OGGETTO Istanza di accertamento di conformita in sanatoria ai sensi dell'art 140 della L R 01/2005 relativa a lavori di **AMPLIAMENTO FABBRICATO RESIDENZIALE** al fabbricato sito in **BONASCOLA VIA SPONDARELLA**
Comunicazione di preavviso di rigetto ai sensi dell'art 10 bis della legge n 241/1990 e s m

circa l'intervento di variante in corso d'opera in sanatoria all'intervento di manutenzione qualitativa con adeguamento igienico-funzionale di fabbricato residenziale posto in Comune di Carrara, loc Bonascola, di proprietà della "P A Immobiliare" di Pardini Alberto di cui a Permesso di Costruire n 78 del 27 6 2006

RELAZIONE TECNICA INTEGRATIVA

PROSPETTO NORD-OVEST

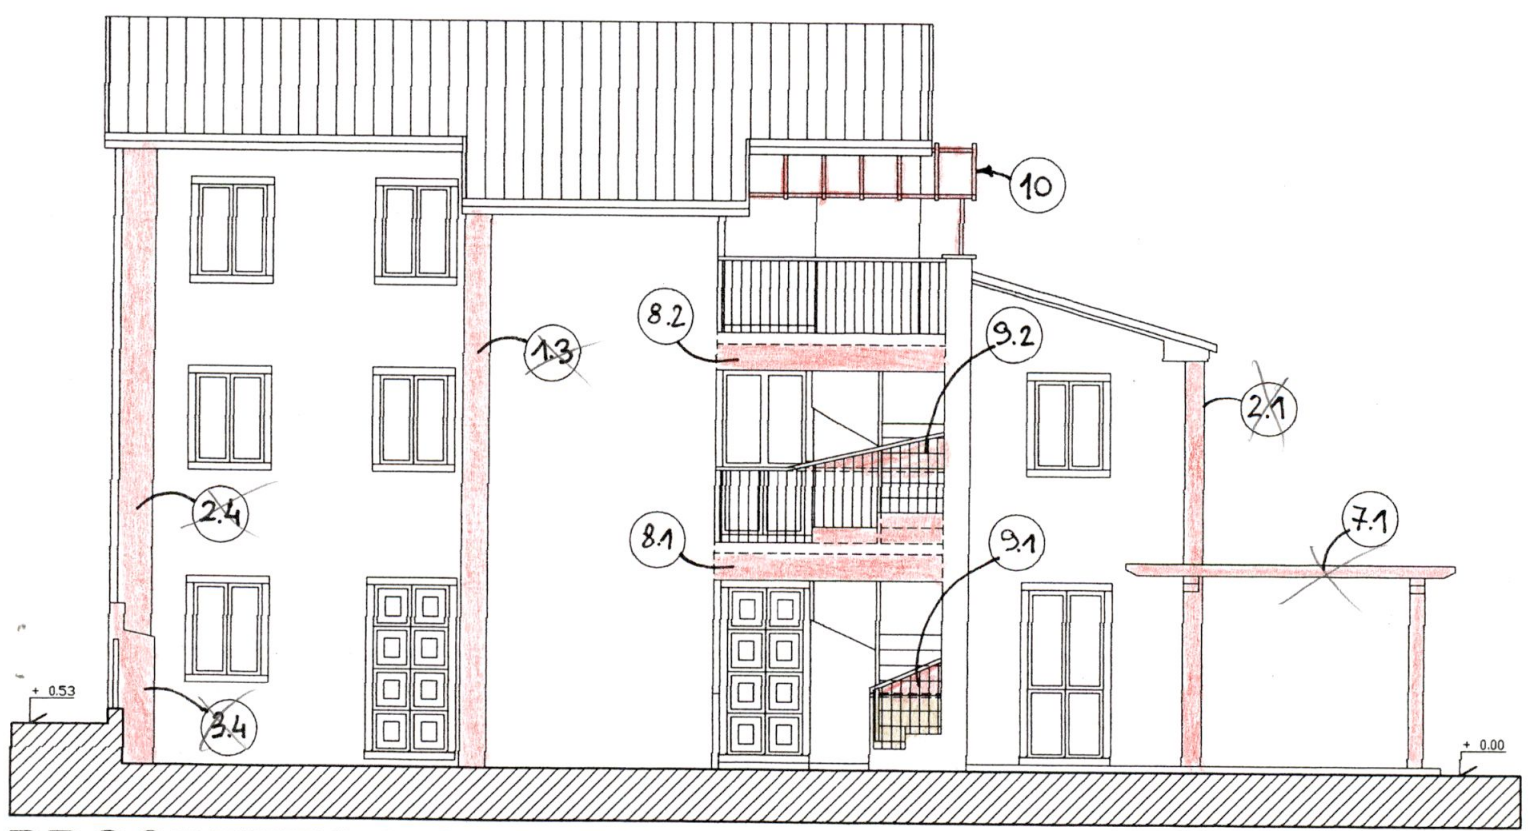
- 1) gli scarichi sui lati Nord-Ovest (1 1), Sud-Ovest (1 2) e Nord-Est (1 3) sono stati incamiciati,
- 2) le canne fumarie delle caldaie sui lati Nord-Ovest (2 1, 2 2), Sud-Ovest (2 3) e Nord-Est (2 4) sono state incamiciate,

- 5) sono state trasformate in finestre due portefinestra delle unita A e D (5 1 e 5 2 pr N-O), sono state chiuse le due piccole finestre dell'unita B sul lato stradale (5 3 pr S-E), e stata chiusa una finestrina dell'unita C sullo stesso lato, trasformandola in nicchia per contatori (5 4 pr S-E),

- 8) la struttura della scala esterna, in cls armato, e stata leggermente inspessita per esigenze strutturali (8 1 e 8 2 pr N-E),
- 9) un suo parapetto, originariamente previsto in muratura, e stato realizzato con ringhiera in ferro (9 1 pr N-E), una ringhiera e stata leggermente modificata (9 2) ed un parapetto originariamente previsto in ferro e stato realizzato in muratura (9 3 pr N-O),

- 10) e stata realizzata una struttura in ferro, completamente aperta, solo per "chiudere" architettonicamente il vano scala esterno (10 pr N-O e N-E),
- 11) tutte le finestre e portefinestra sono state dotate di persiane esterne, in colore verde, in sostituzione degli scuri interni, anche per evitare differenze estetiche tra aperture funzionanti e aperture cieche,

PROSPETTO SUD-EST

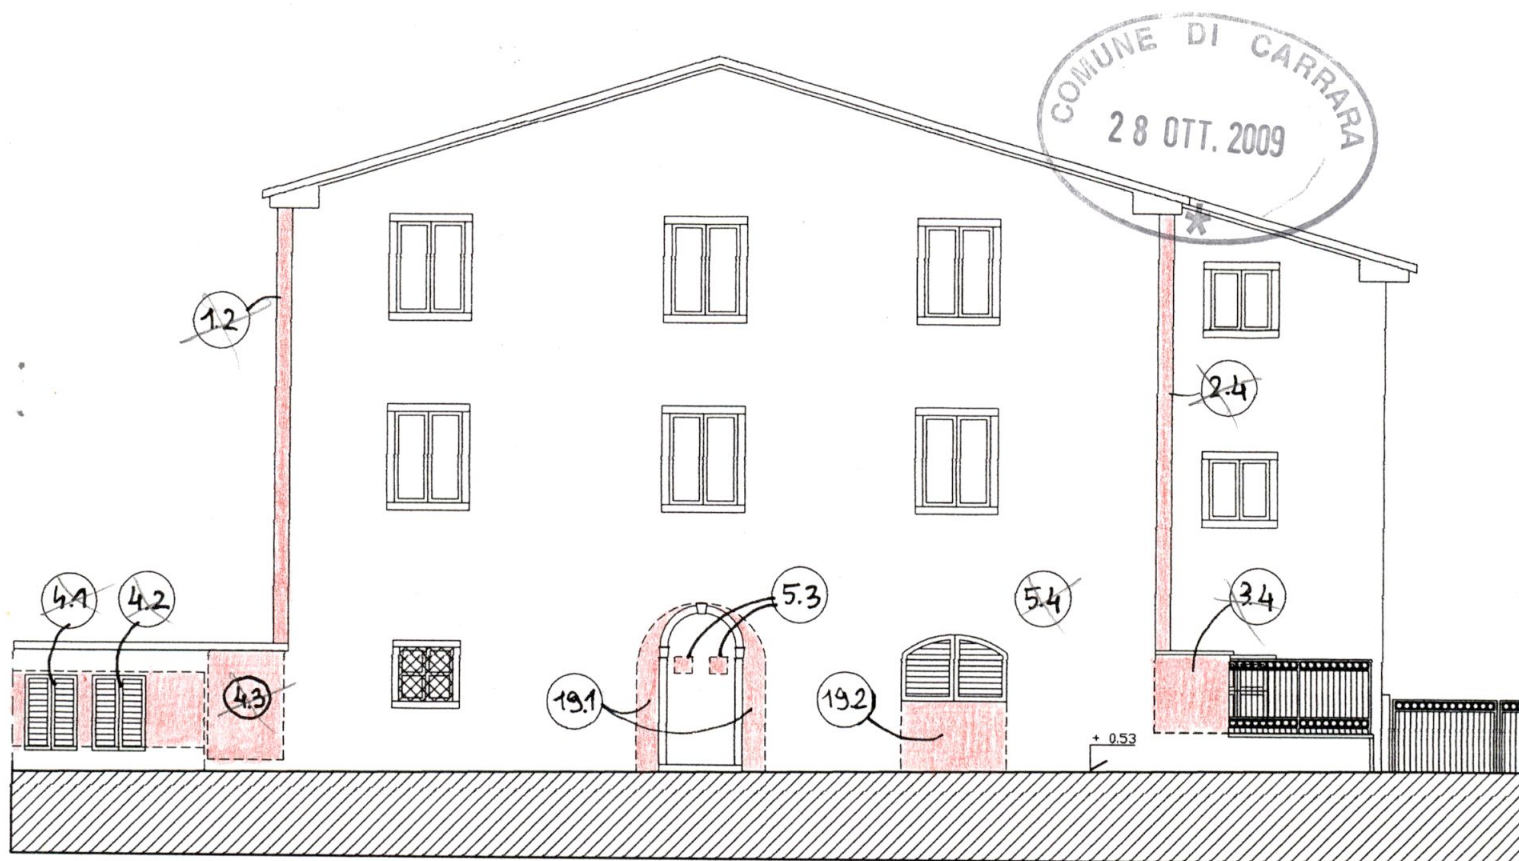
- 4) la recinzione su via Spondarella e stata modificata per ricevere i contatori (4 1 e 4 2 pr S-E) e spostare il cancelletto di accesso all'unita B (4 3 pianta Piano Terreno),

PROSPETTO SUD-OVEST

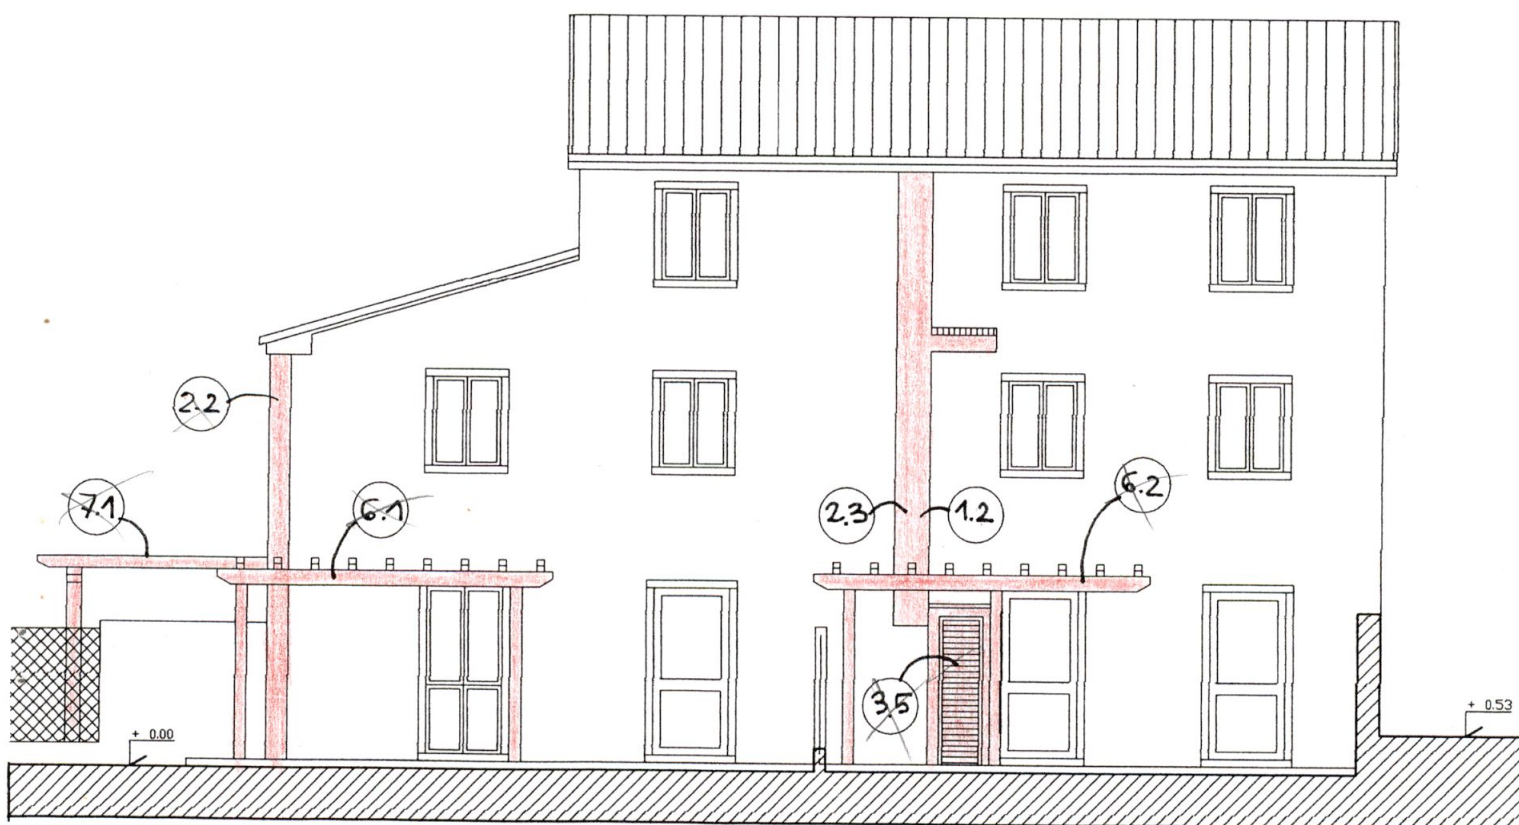
- 3) i vani caldaia sono stati realizzati, ove possibile, sulle pareti esterne e chiusi con persianini esteticamente identici alle persiane per le unita A e D sono stati ricavati entro lo spessore del paramento murario (3 1 e 3 2 prospetto N-O), per l'unita F e stato ricavato sul lato esterno verso la scala comune (3 3 pr N-O), per l'unita C e stato ricavato nella recinzione esterna (3 4 pr N-E), per l'unita B e stato ricavato entro un gabbiotto completamente esterno (3 5 pr S-O),

- 6) le unita A e B sono state dotate di pergolati esterni (6 1 e 6 2 pr S-O) ed aumentate di conseguenza le pavimentazioni esterne (6 3 e 6 4 pianta PT),

PIANO TERRENO

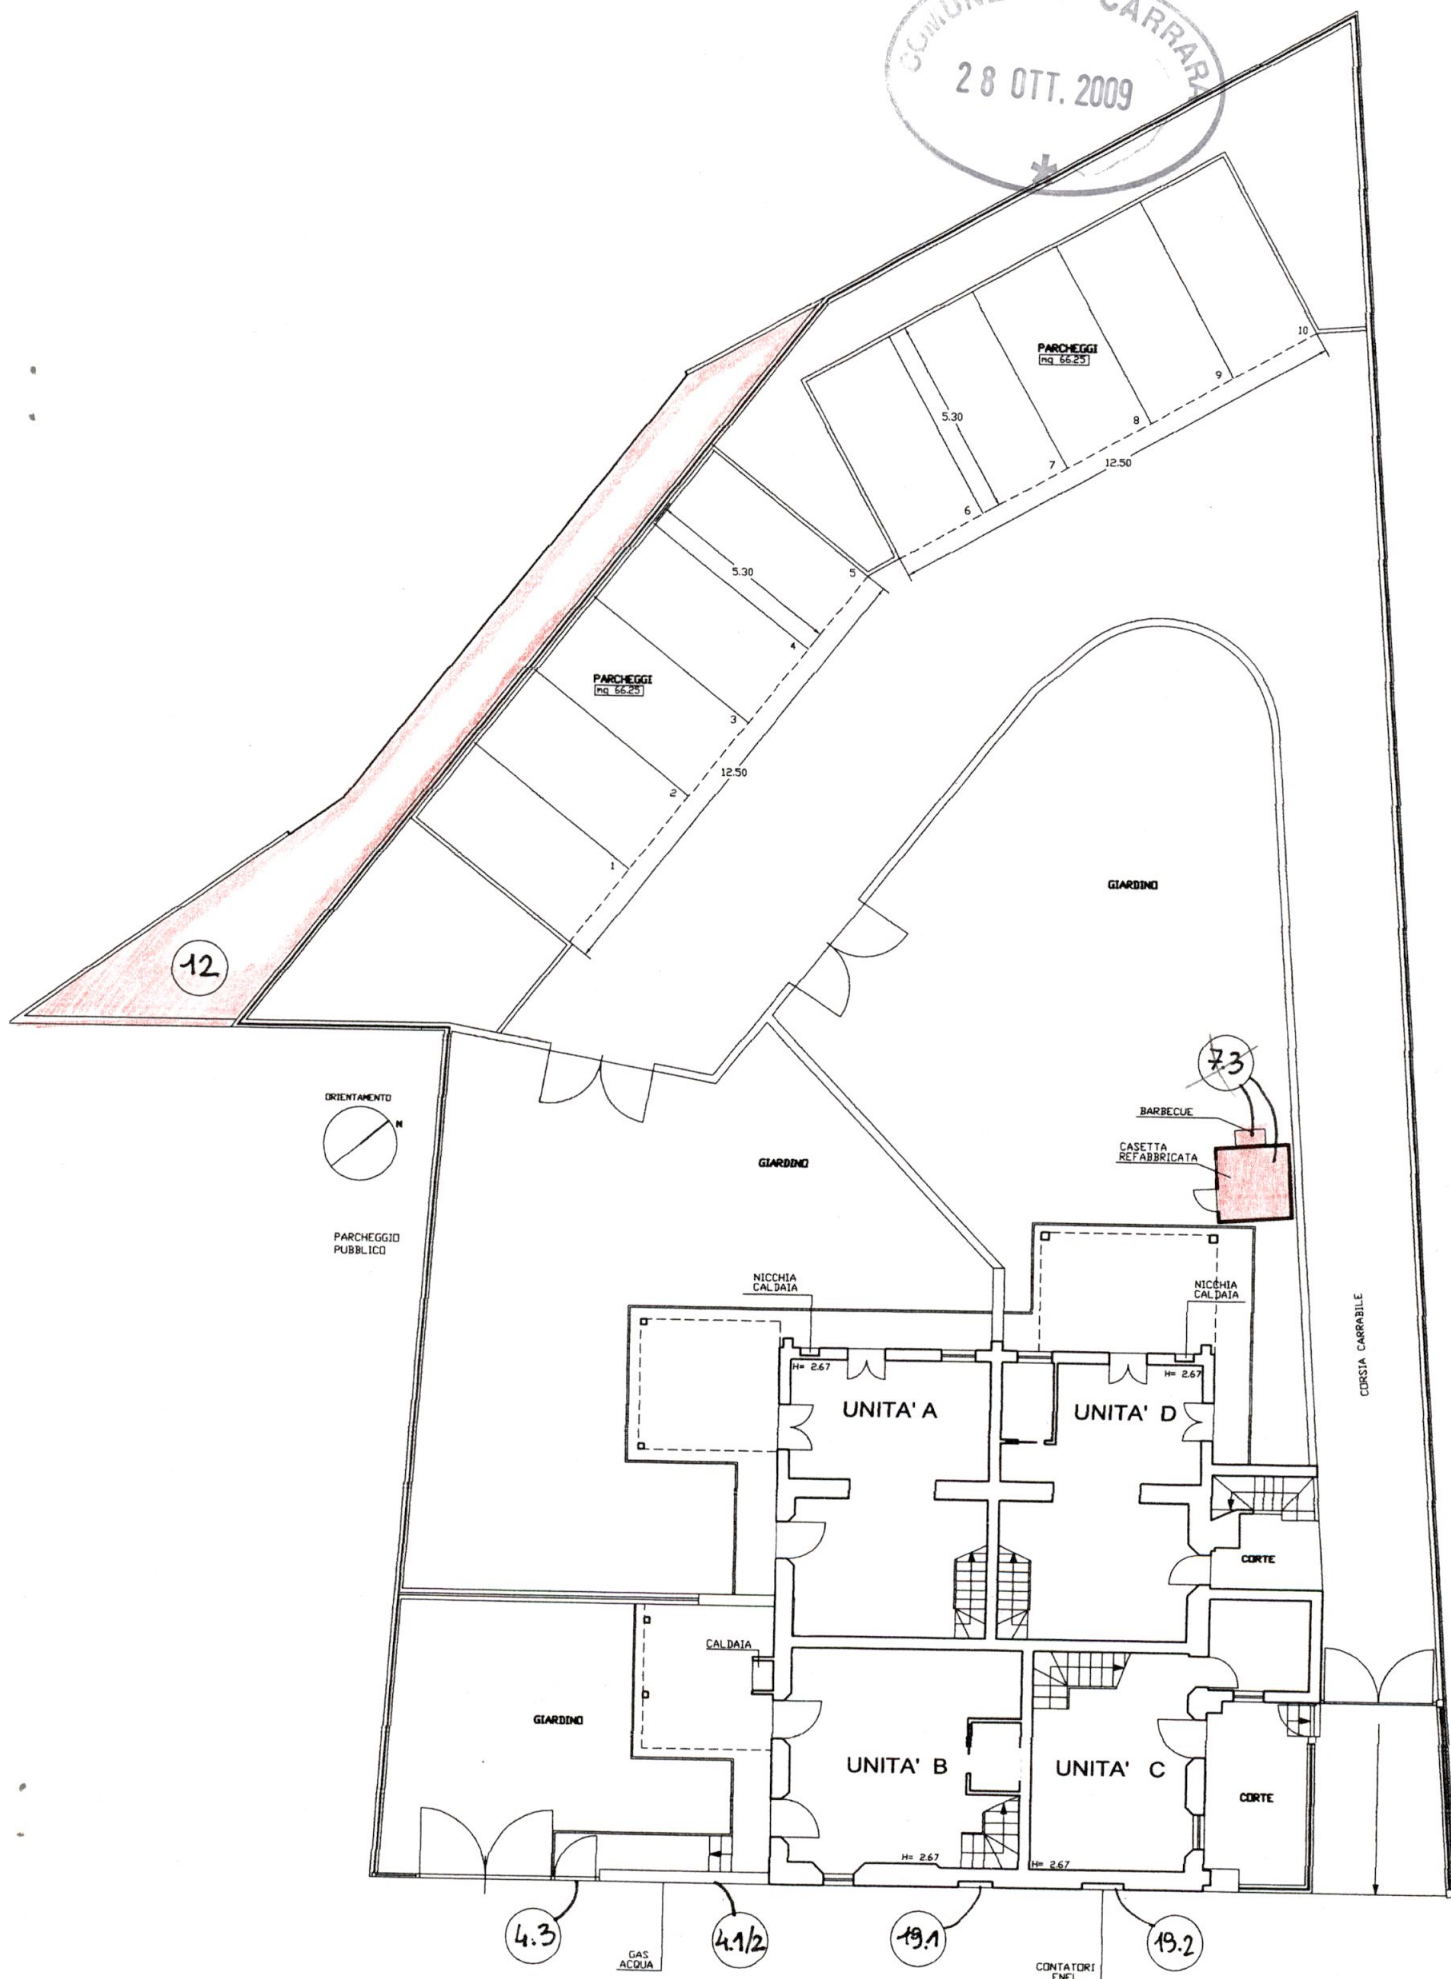
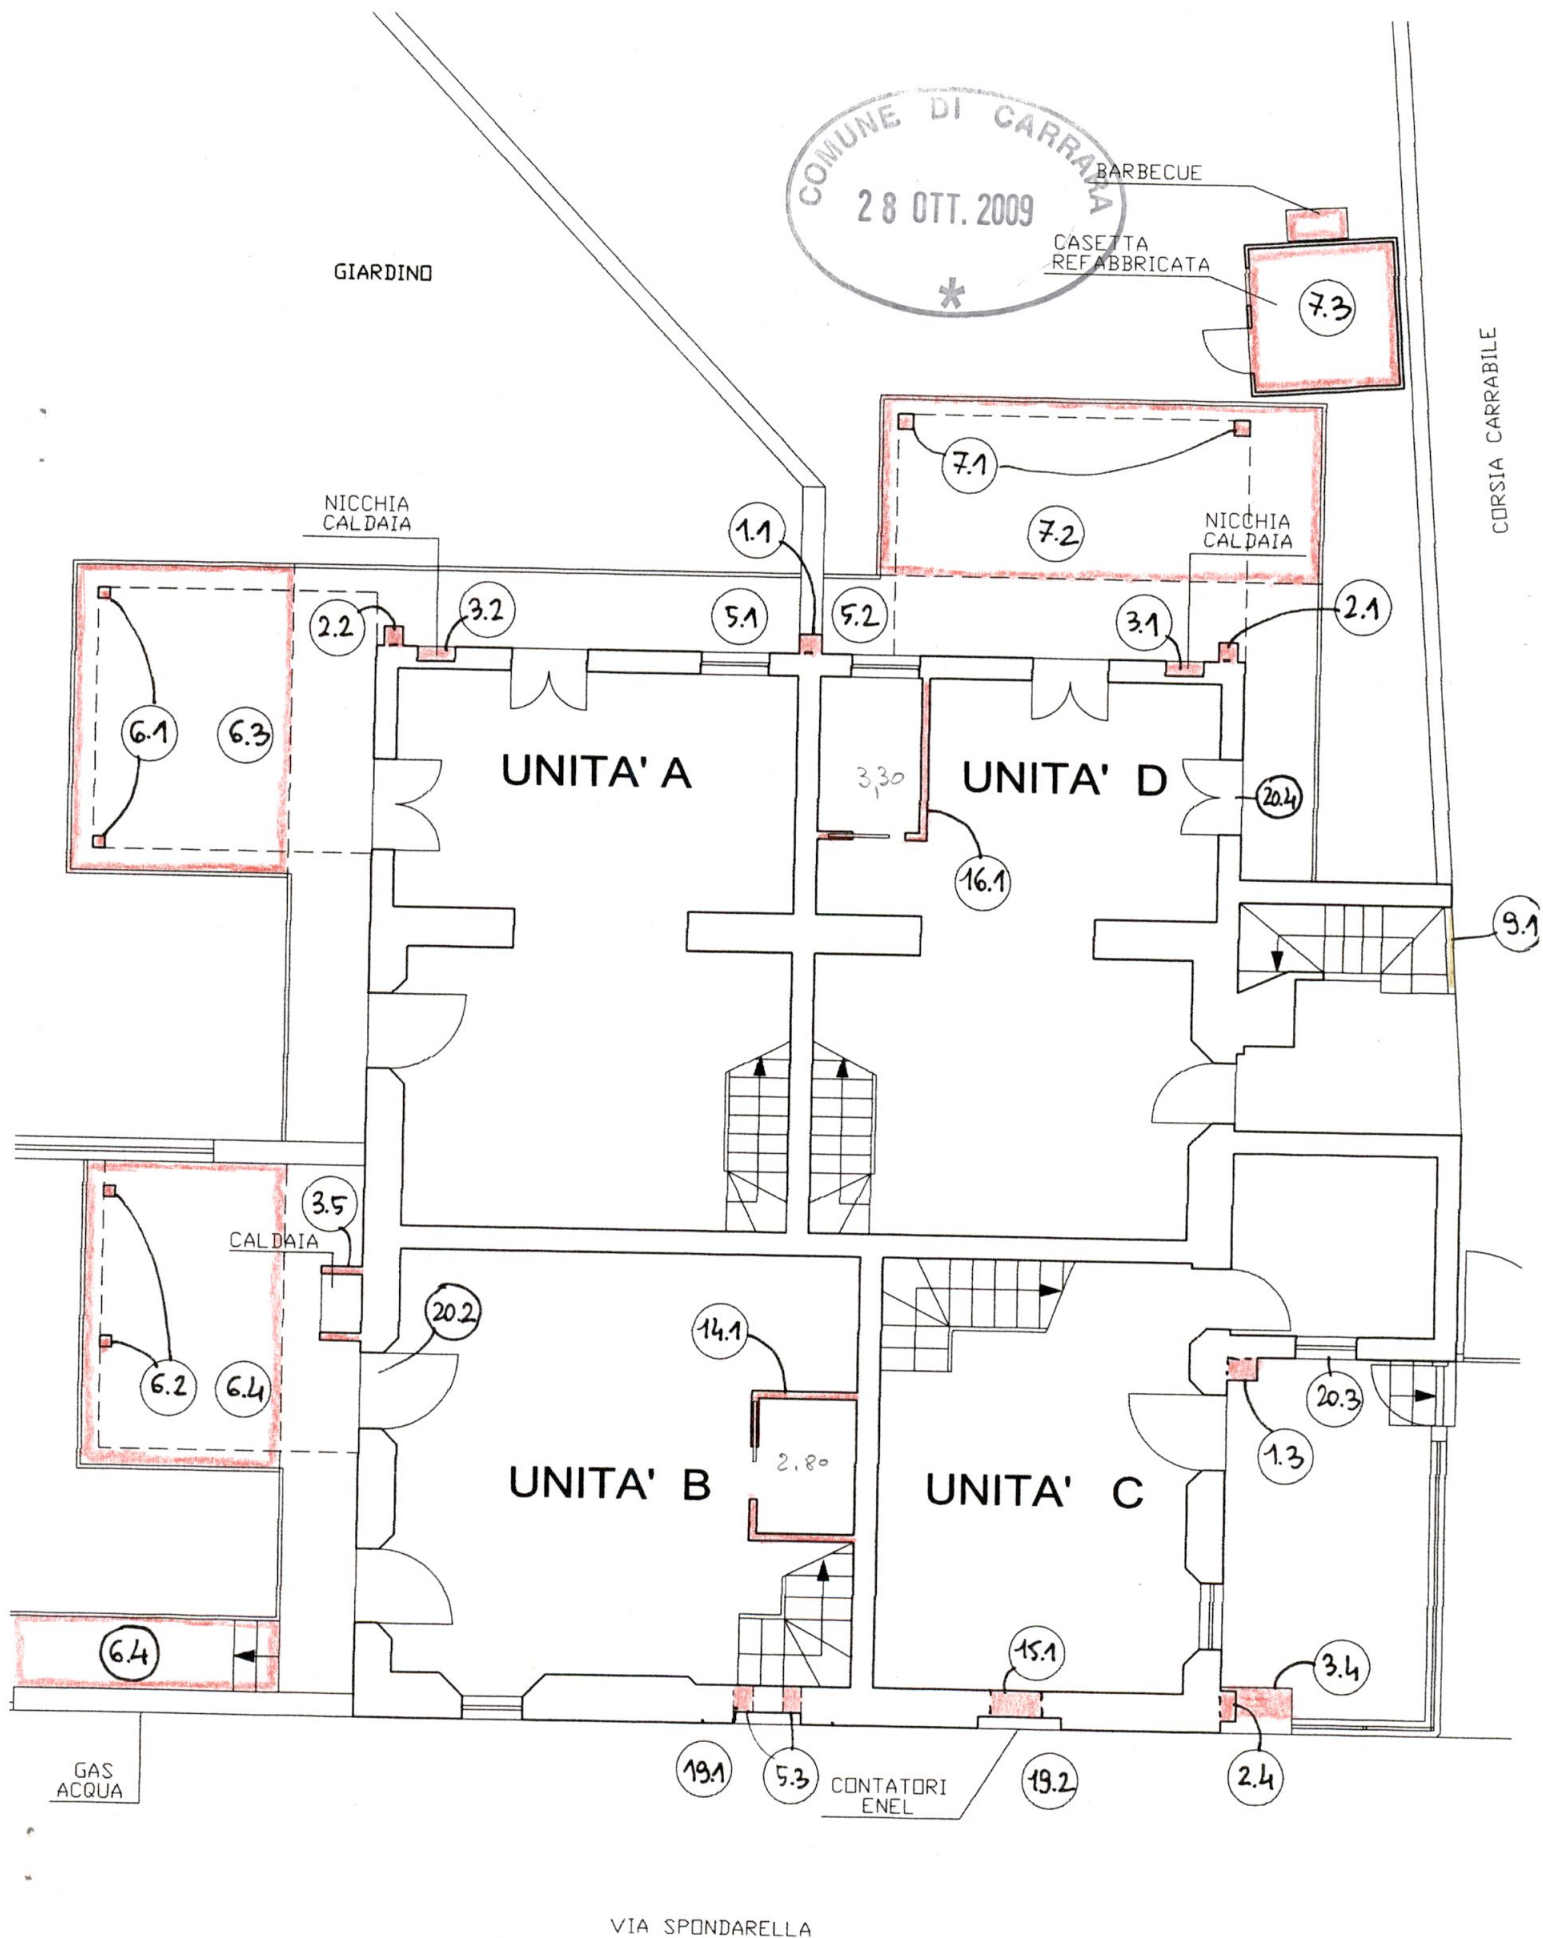
- 7) l'unita D e stata dotata di pergolato esterno (7 1 pr N-E) con aumento della superficie pavimentata (7 2 pianta PT), di un piccolo accessorio prefabbricato e di un barbecue in murature (7 3 pianta PT),

- 12) parte dell'area esterna e stata scorporata e ceduta ad una proprieta vicina (12 pianta PT),
- 13) nell'unita A, nel disimpegno del P1 e stato ricavato un pilastro per il passaggio della canna di esalazione della cucina sottostante (13 1 P1),
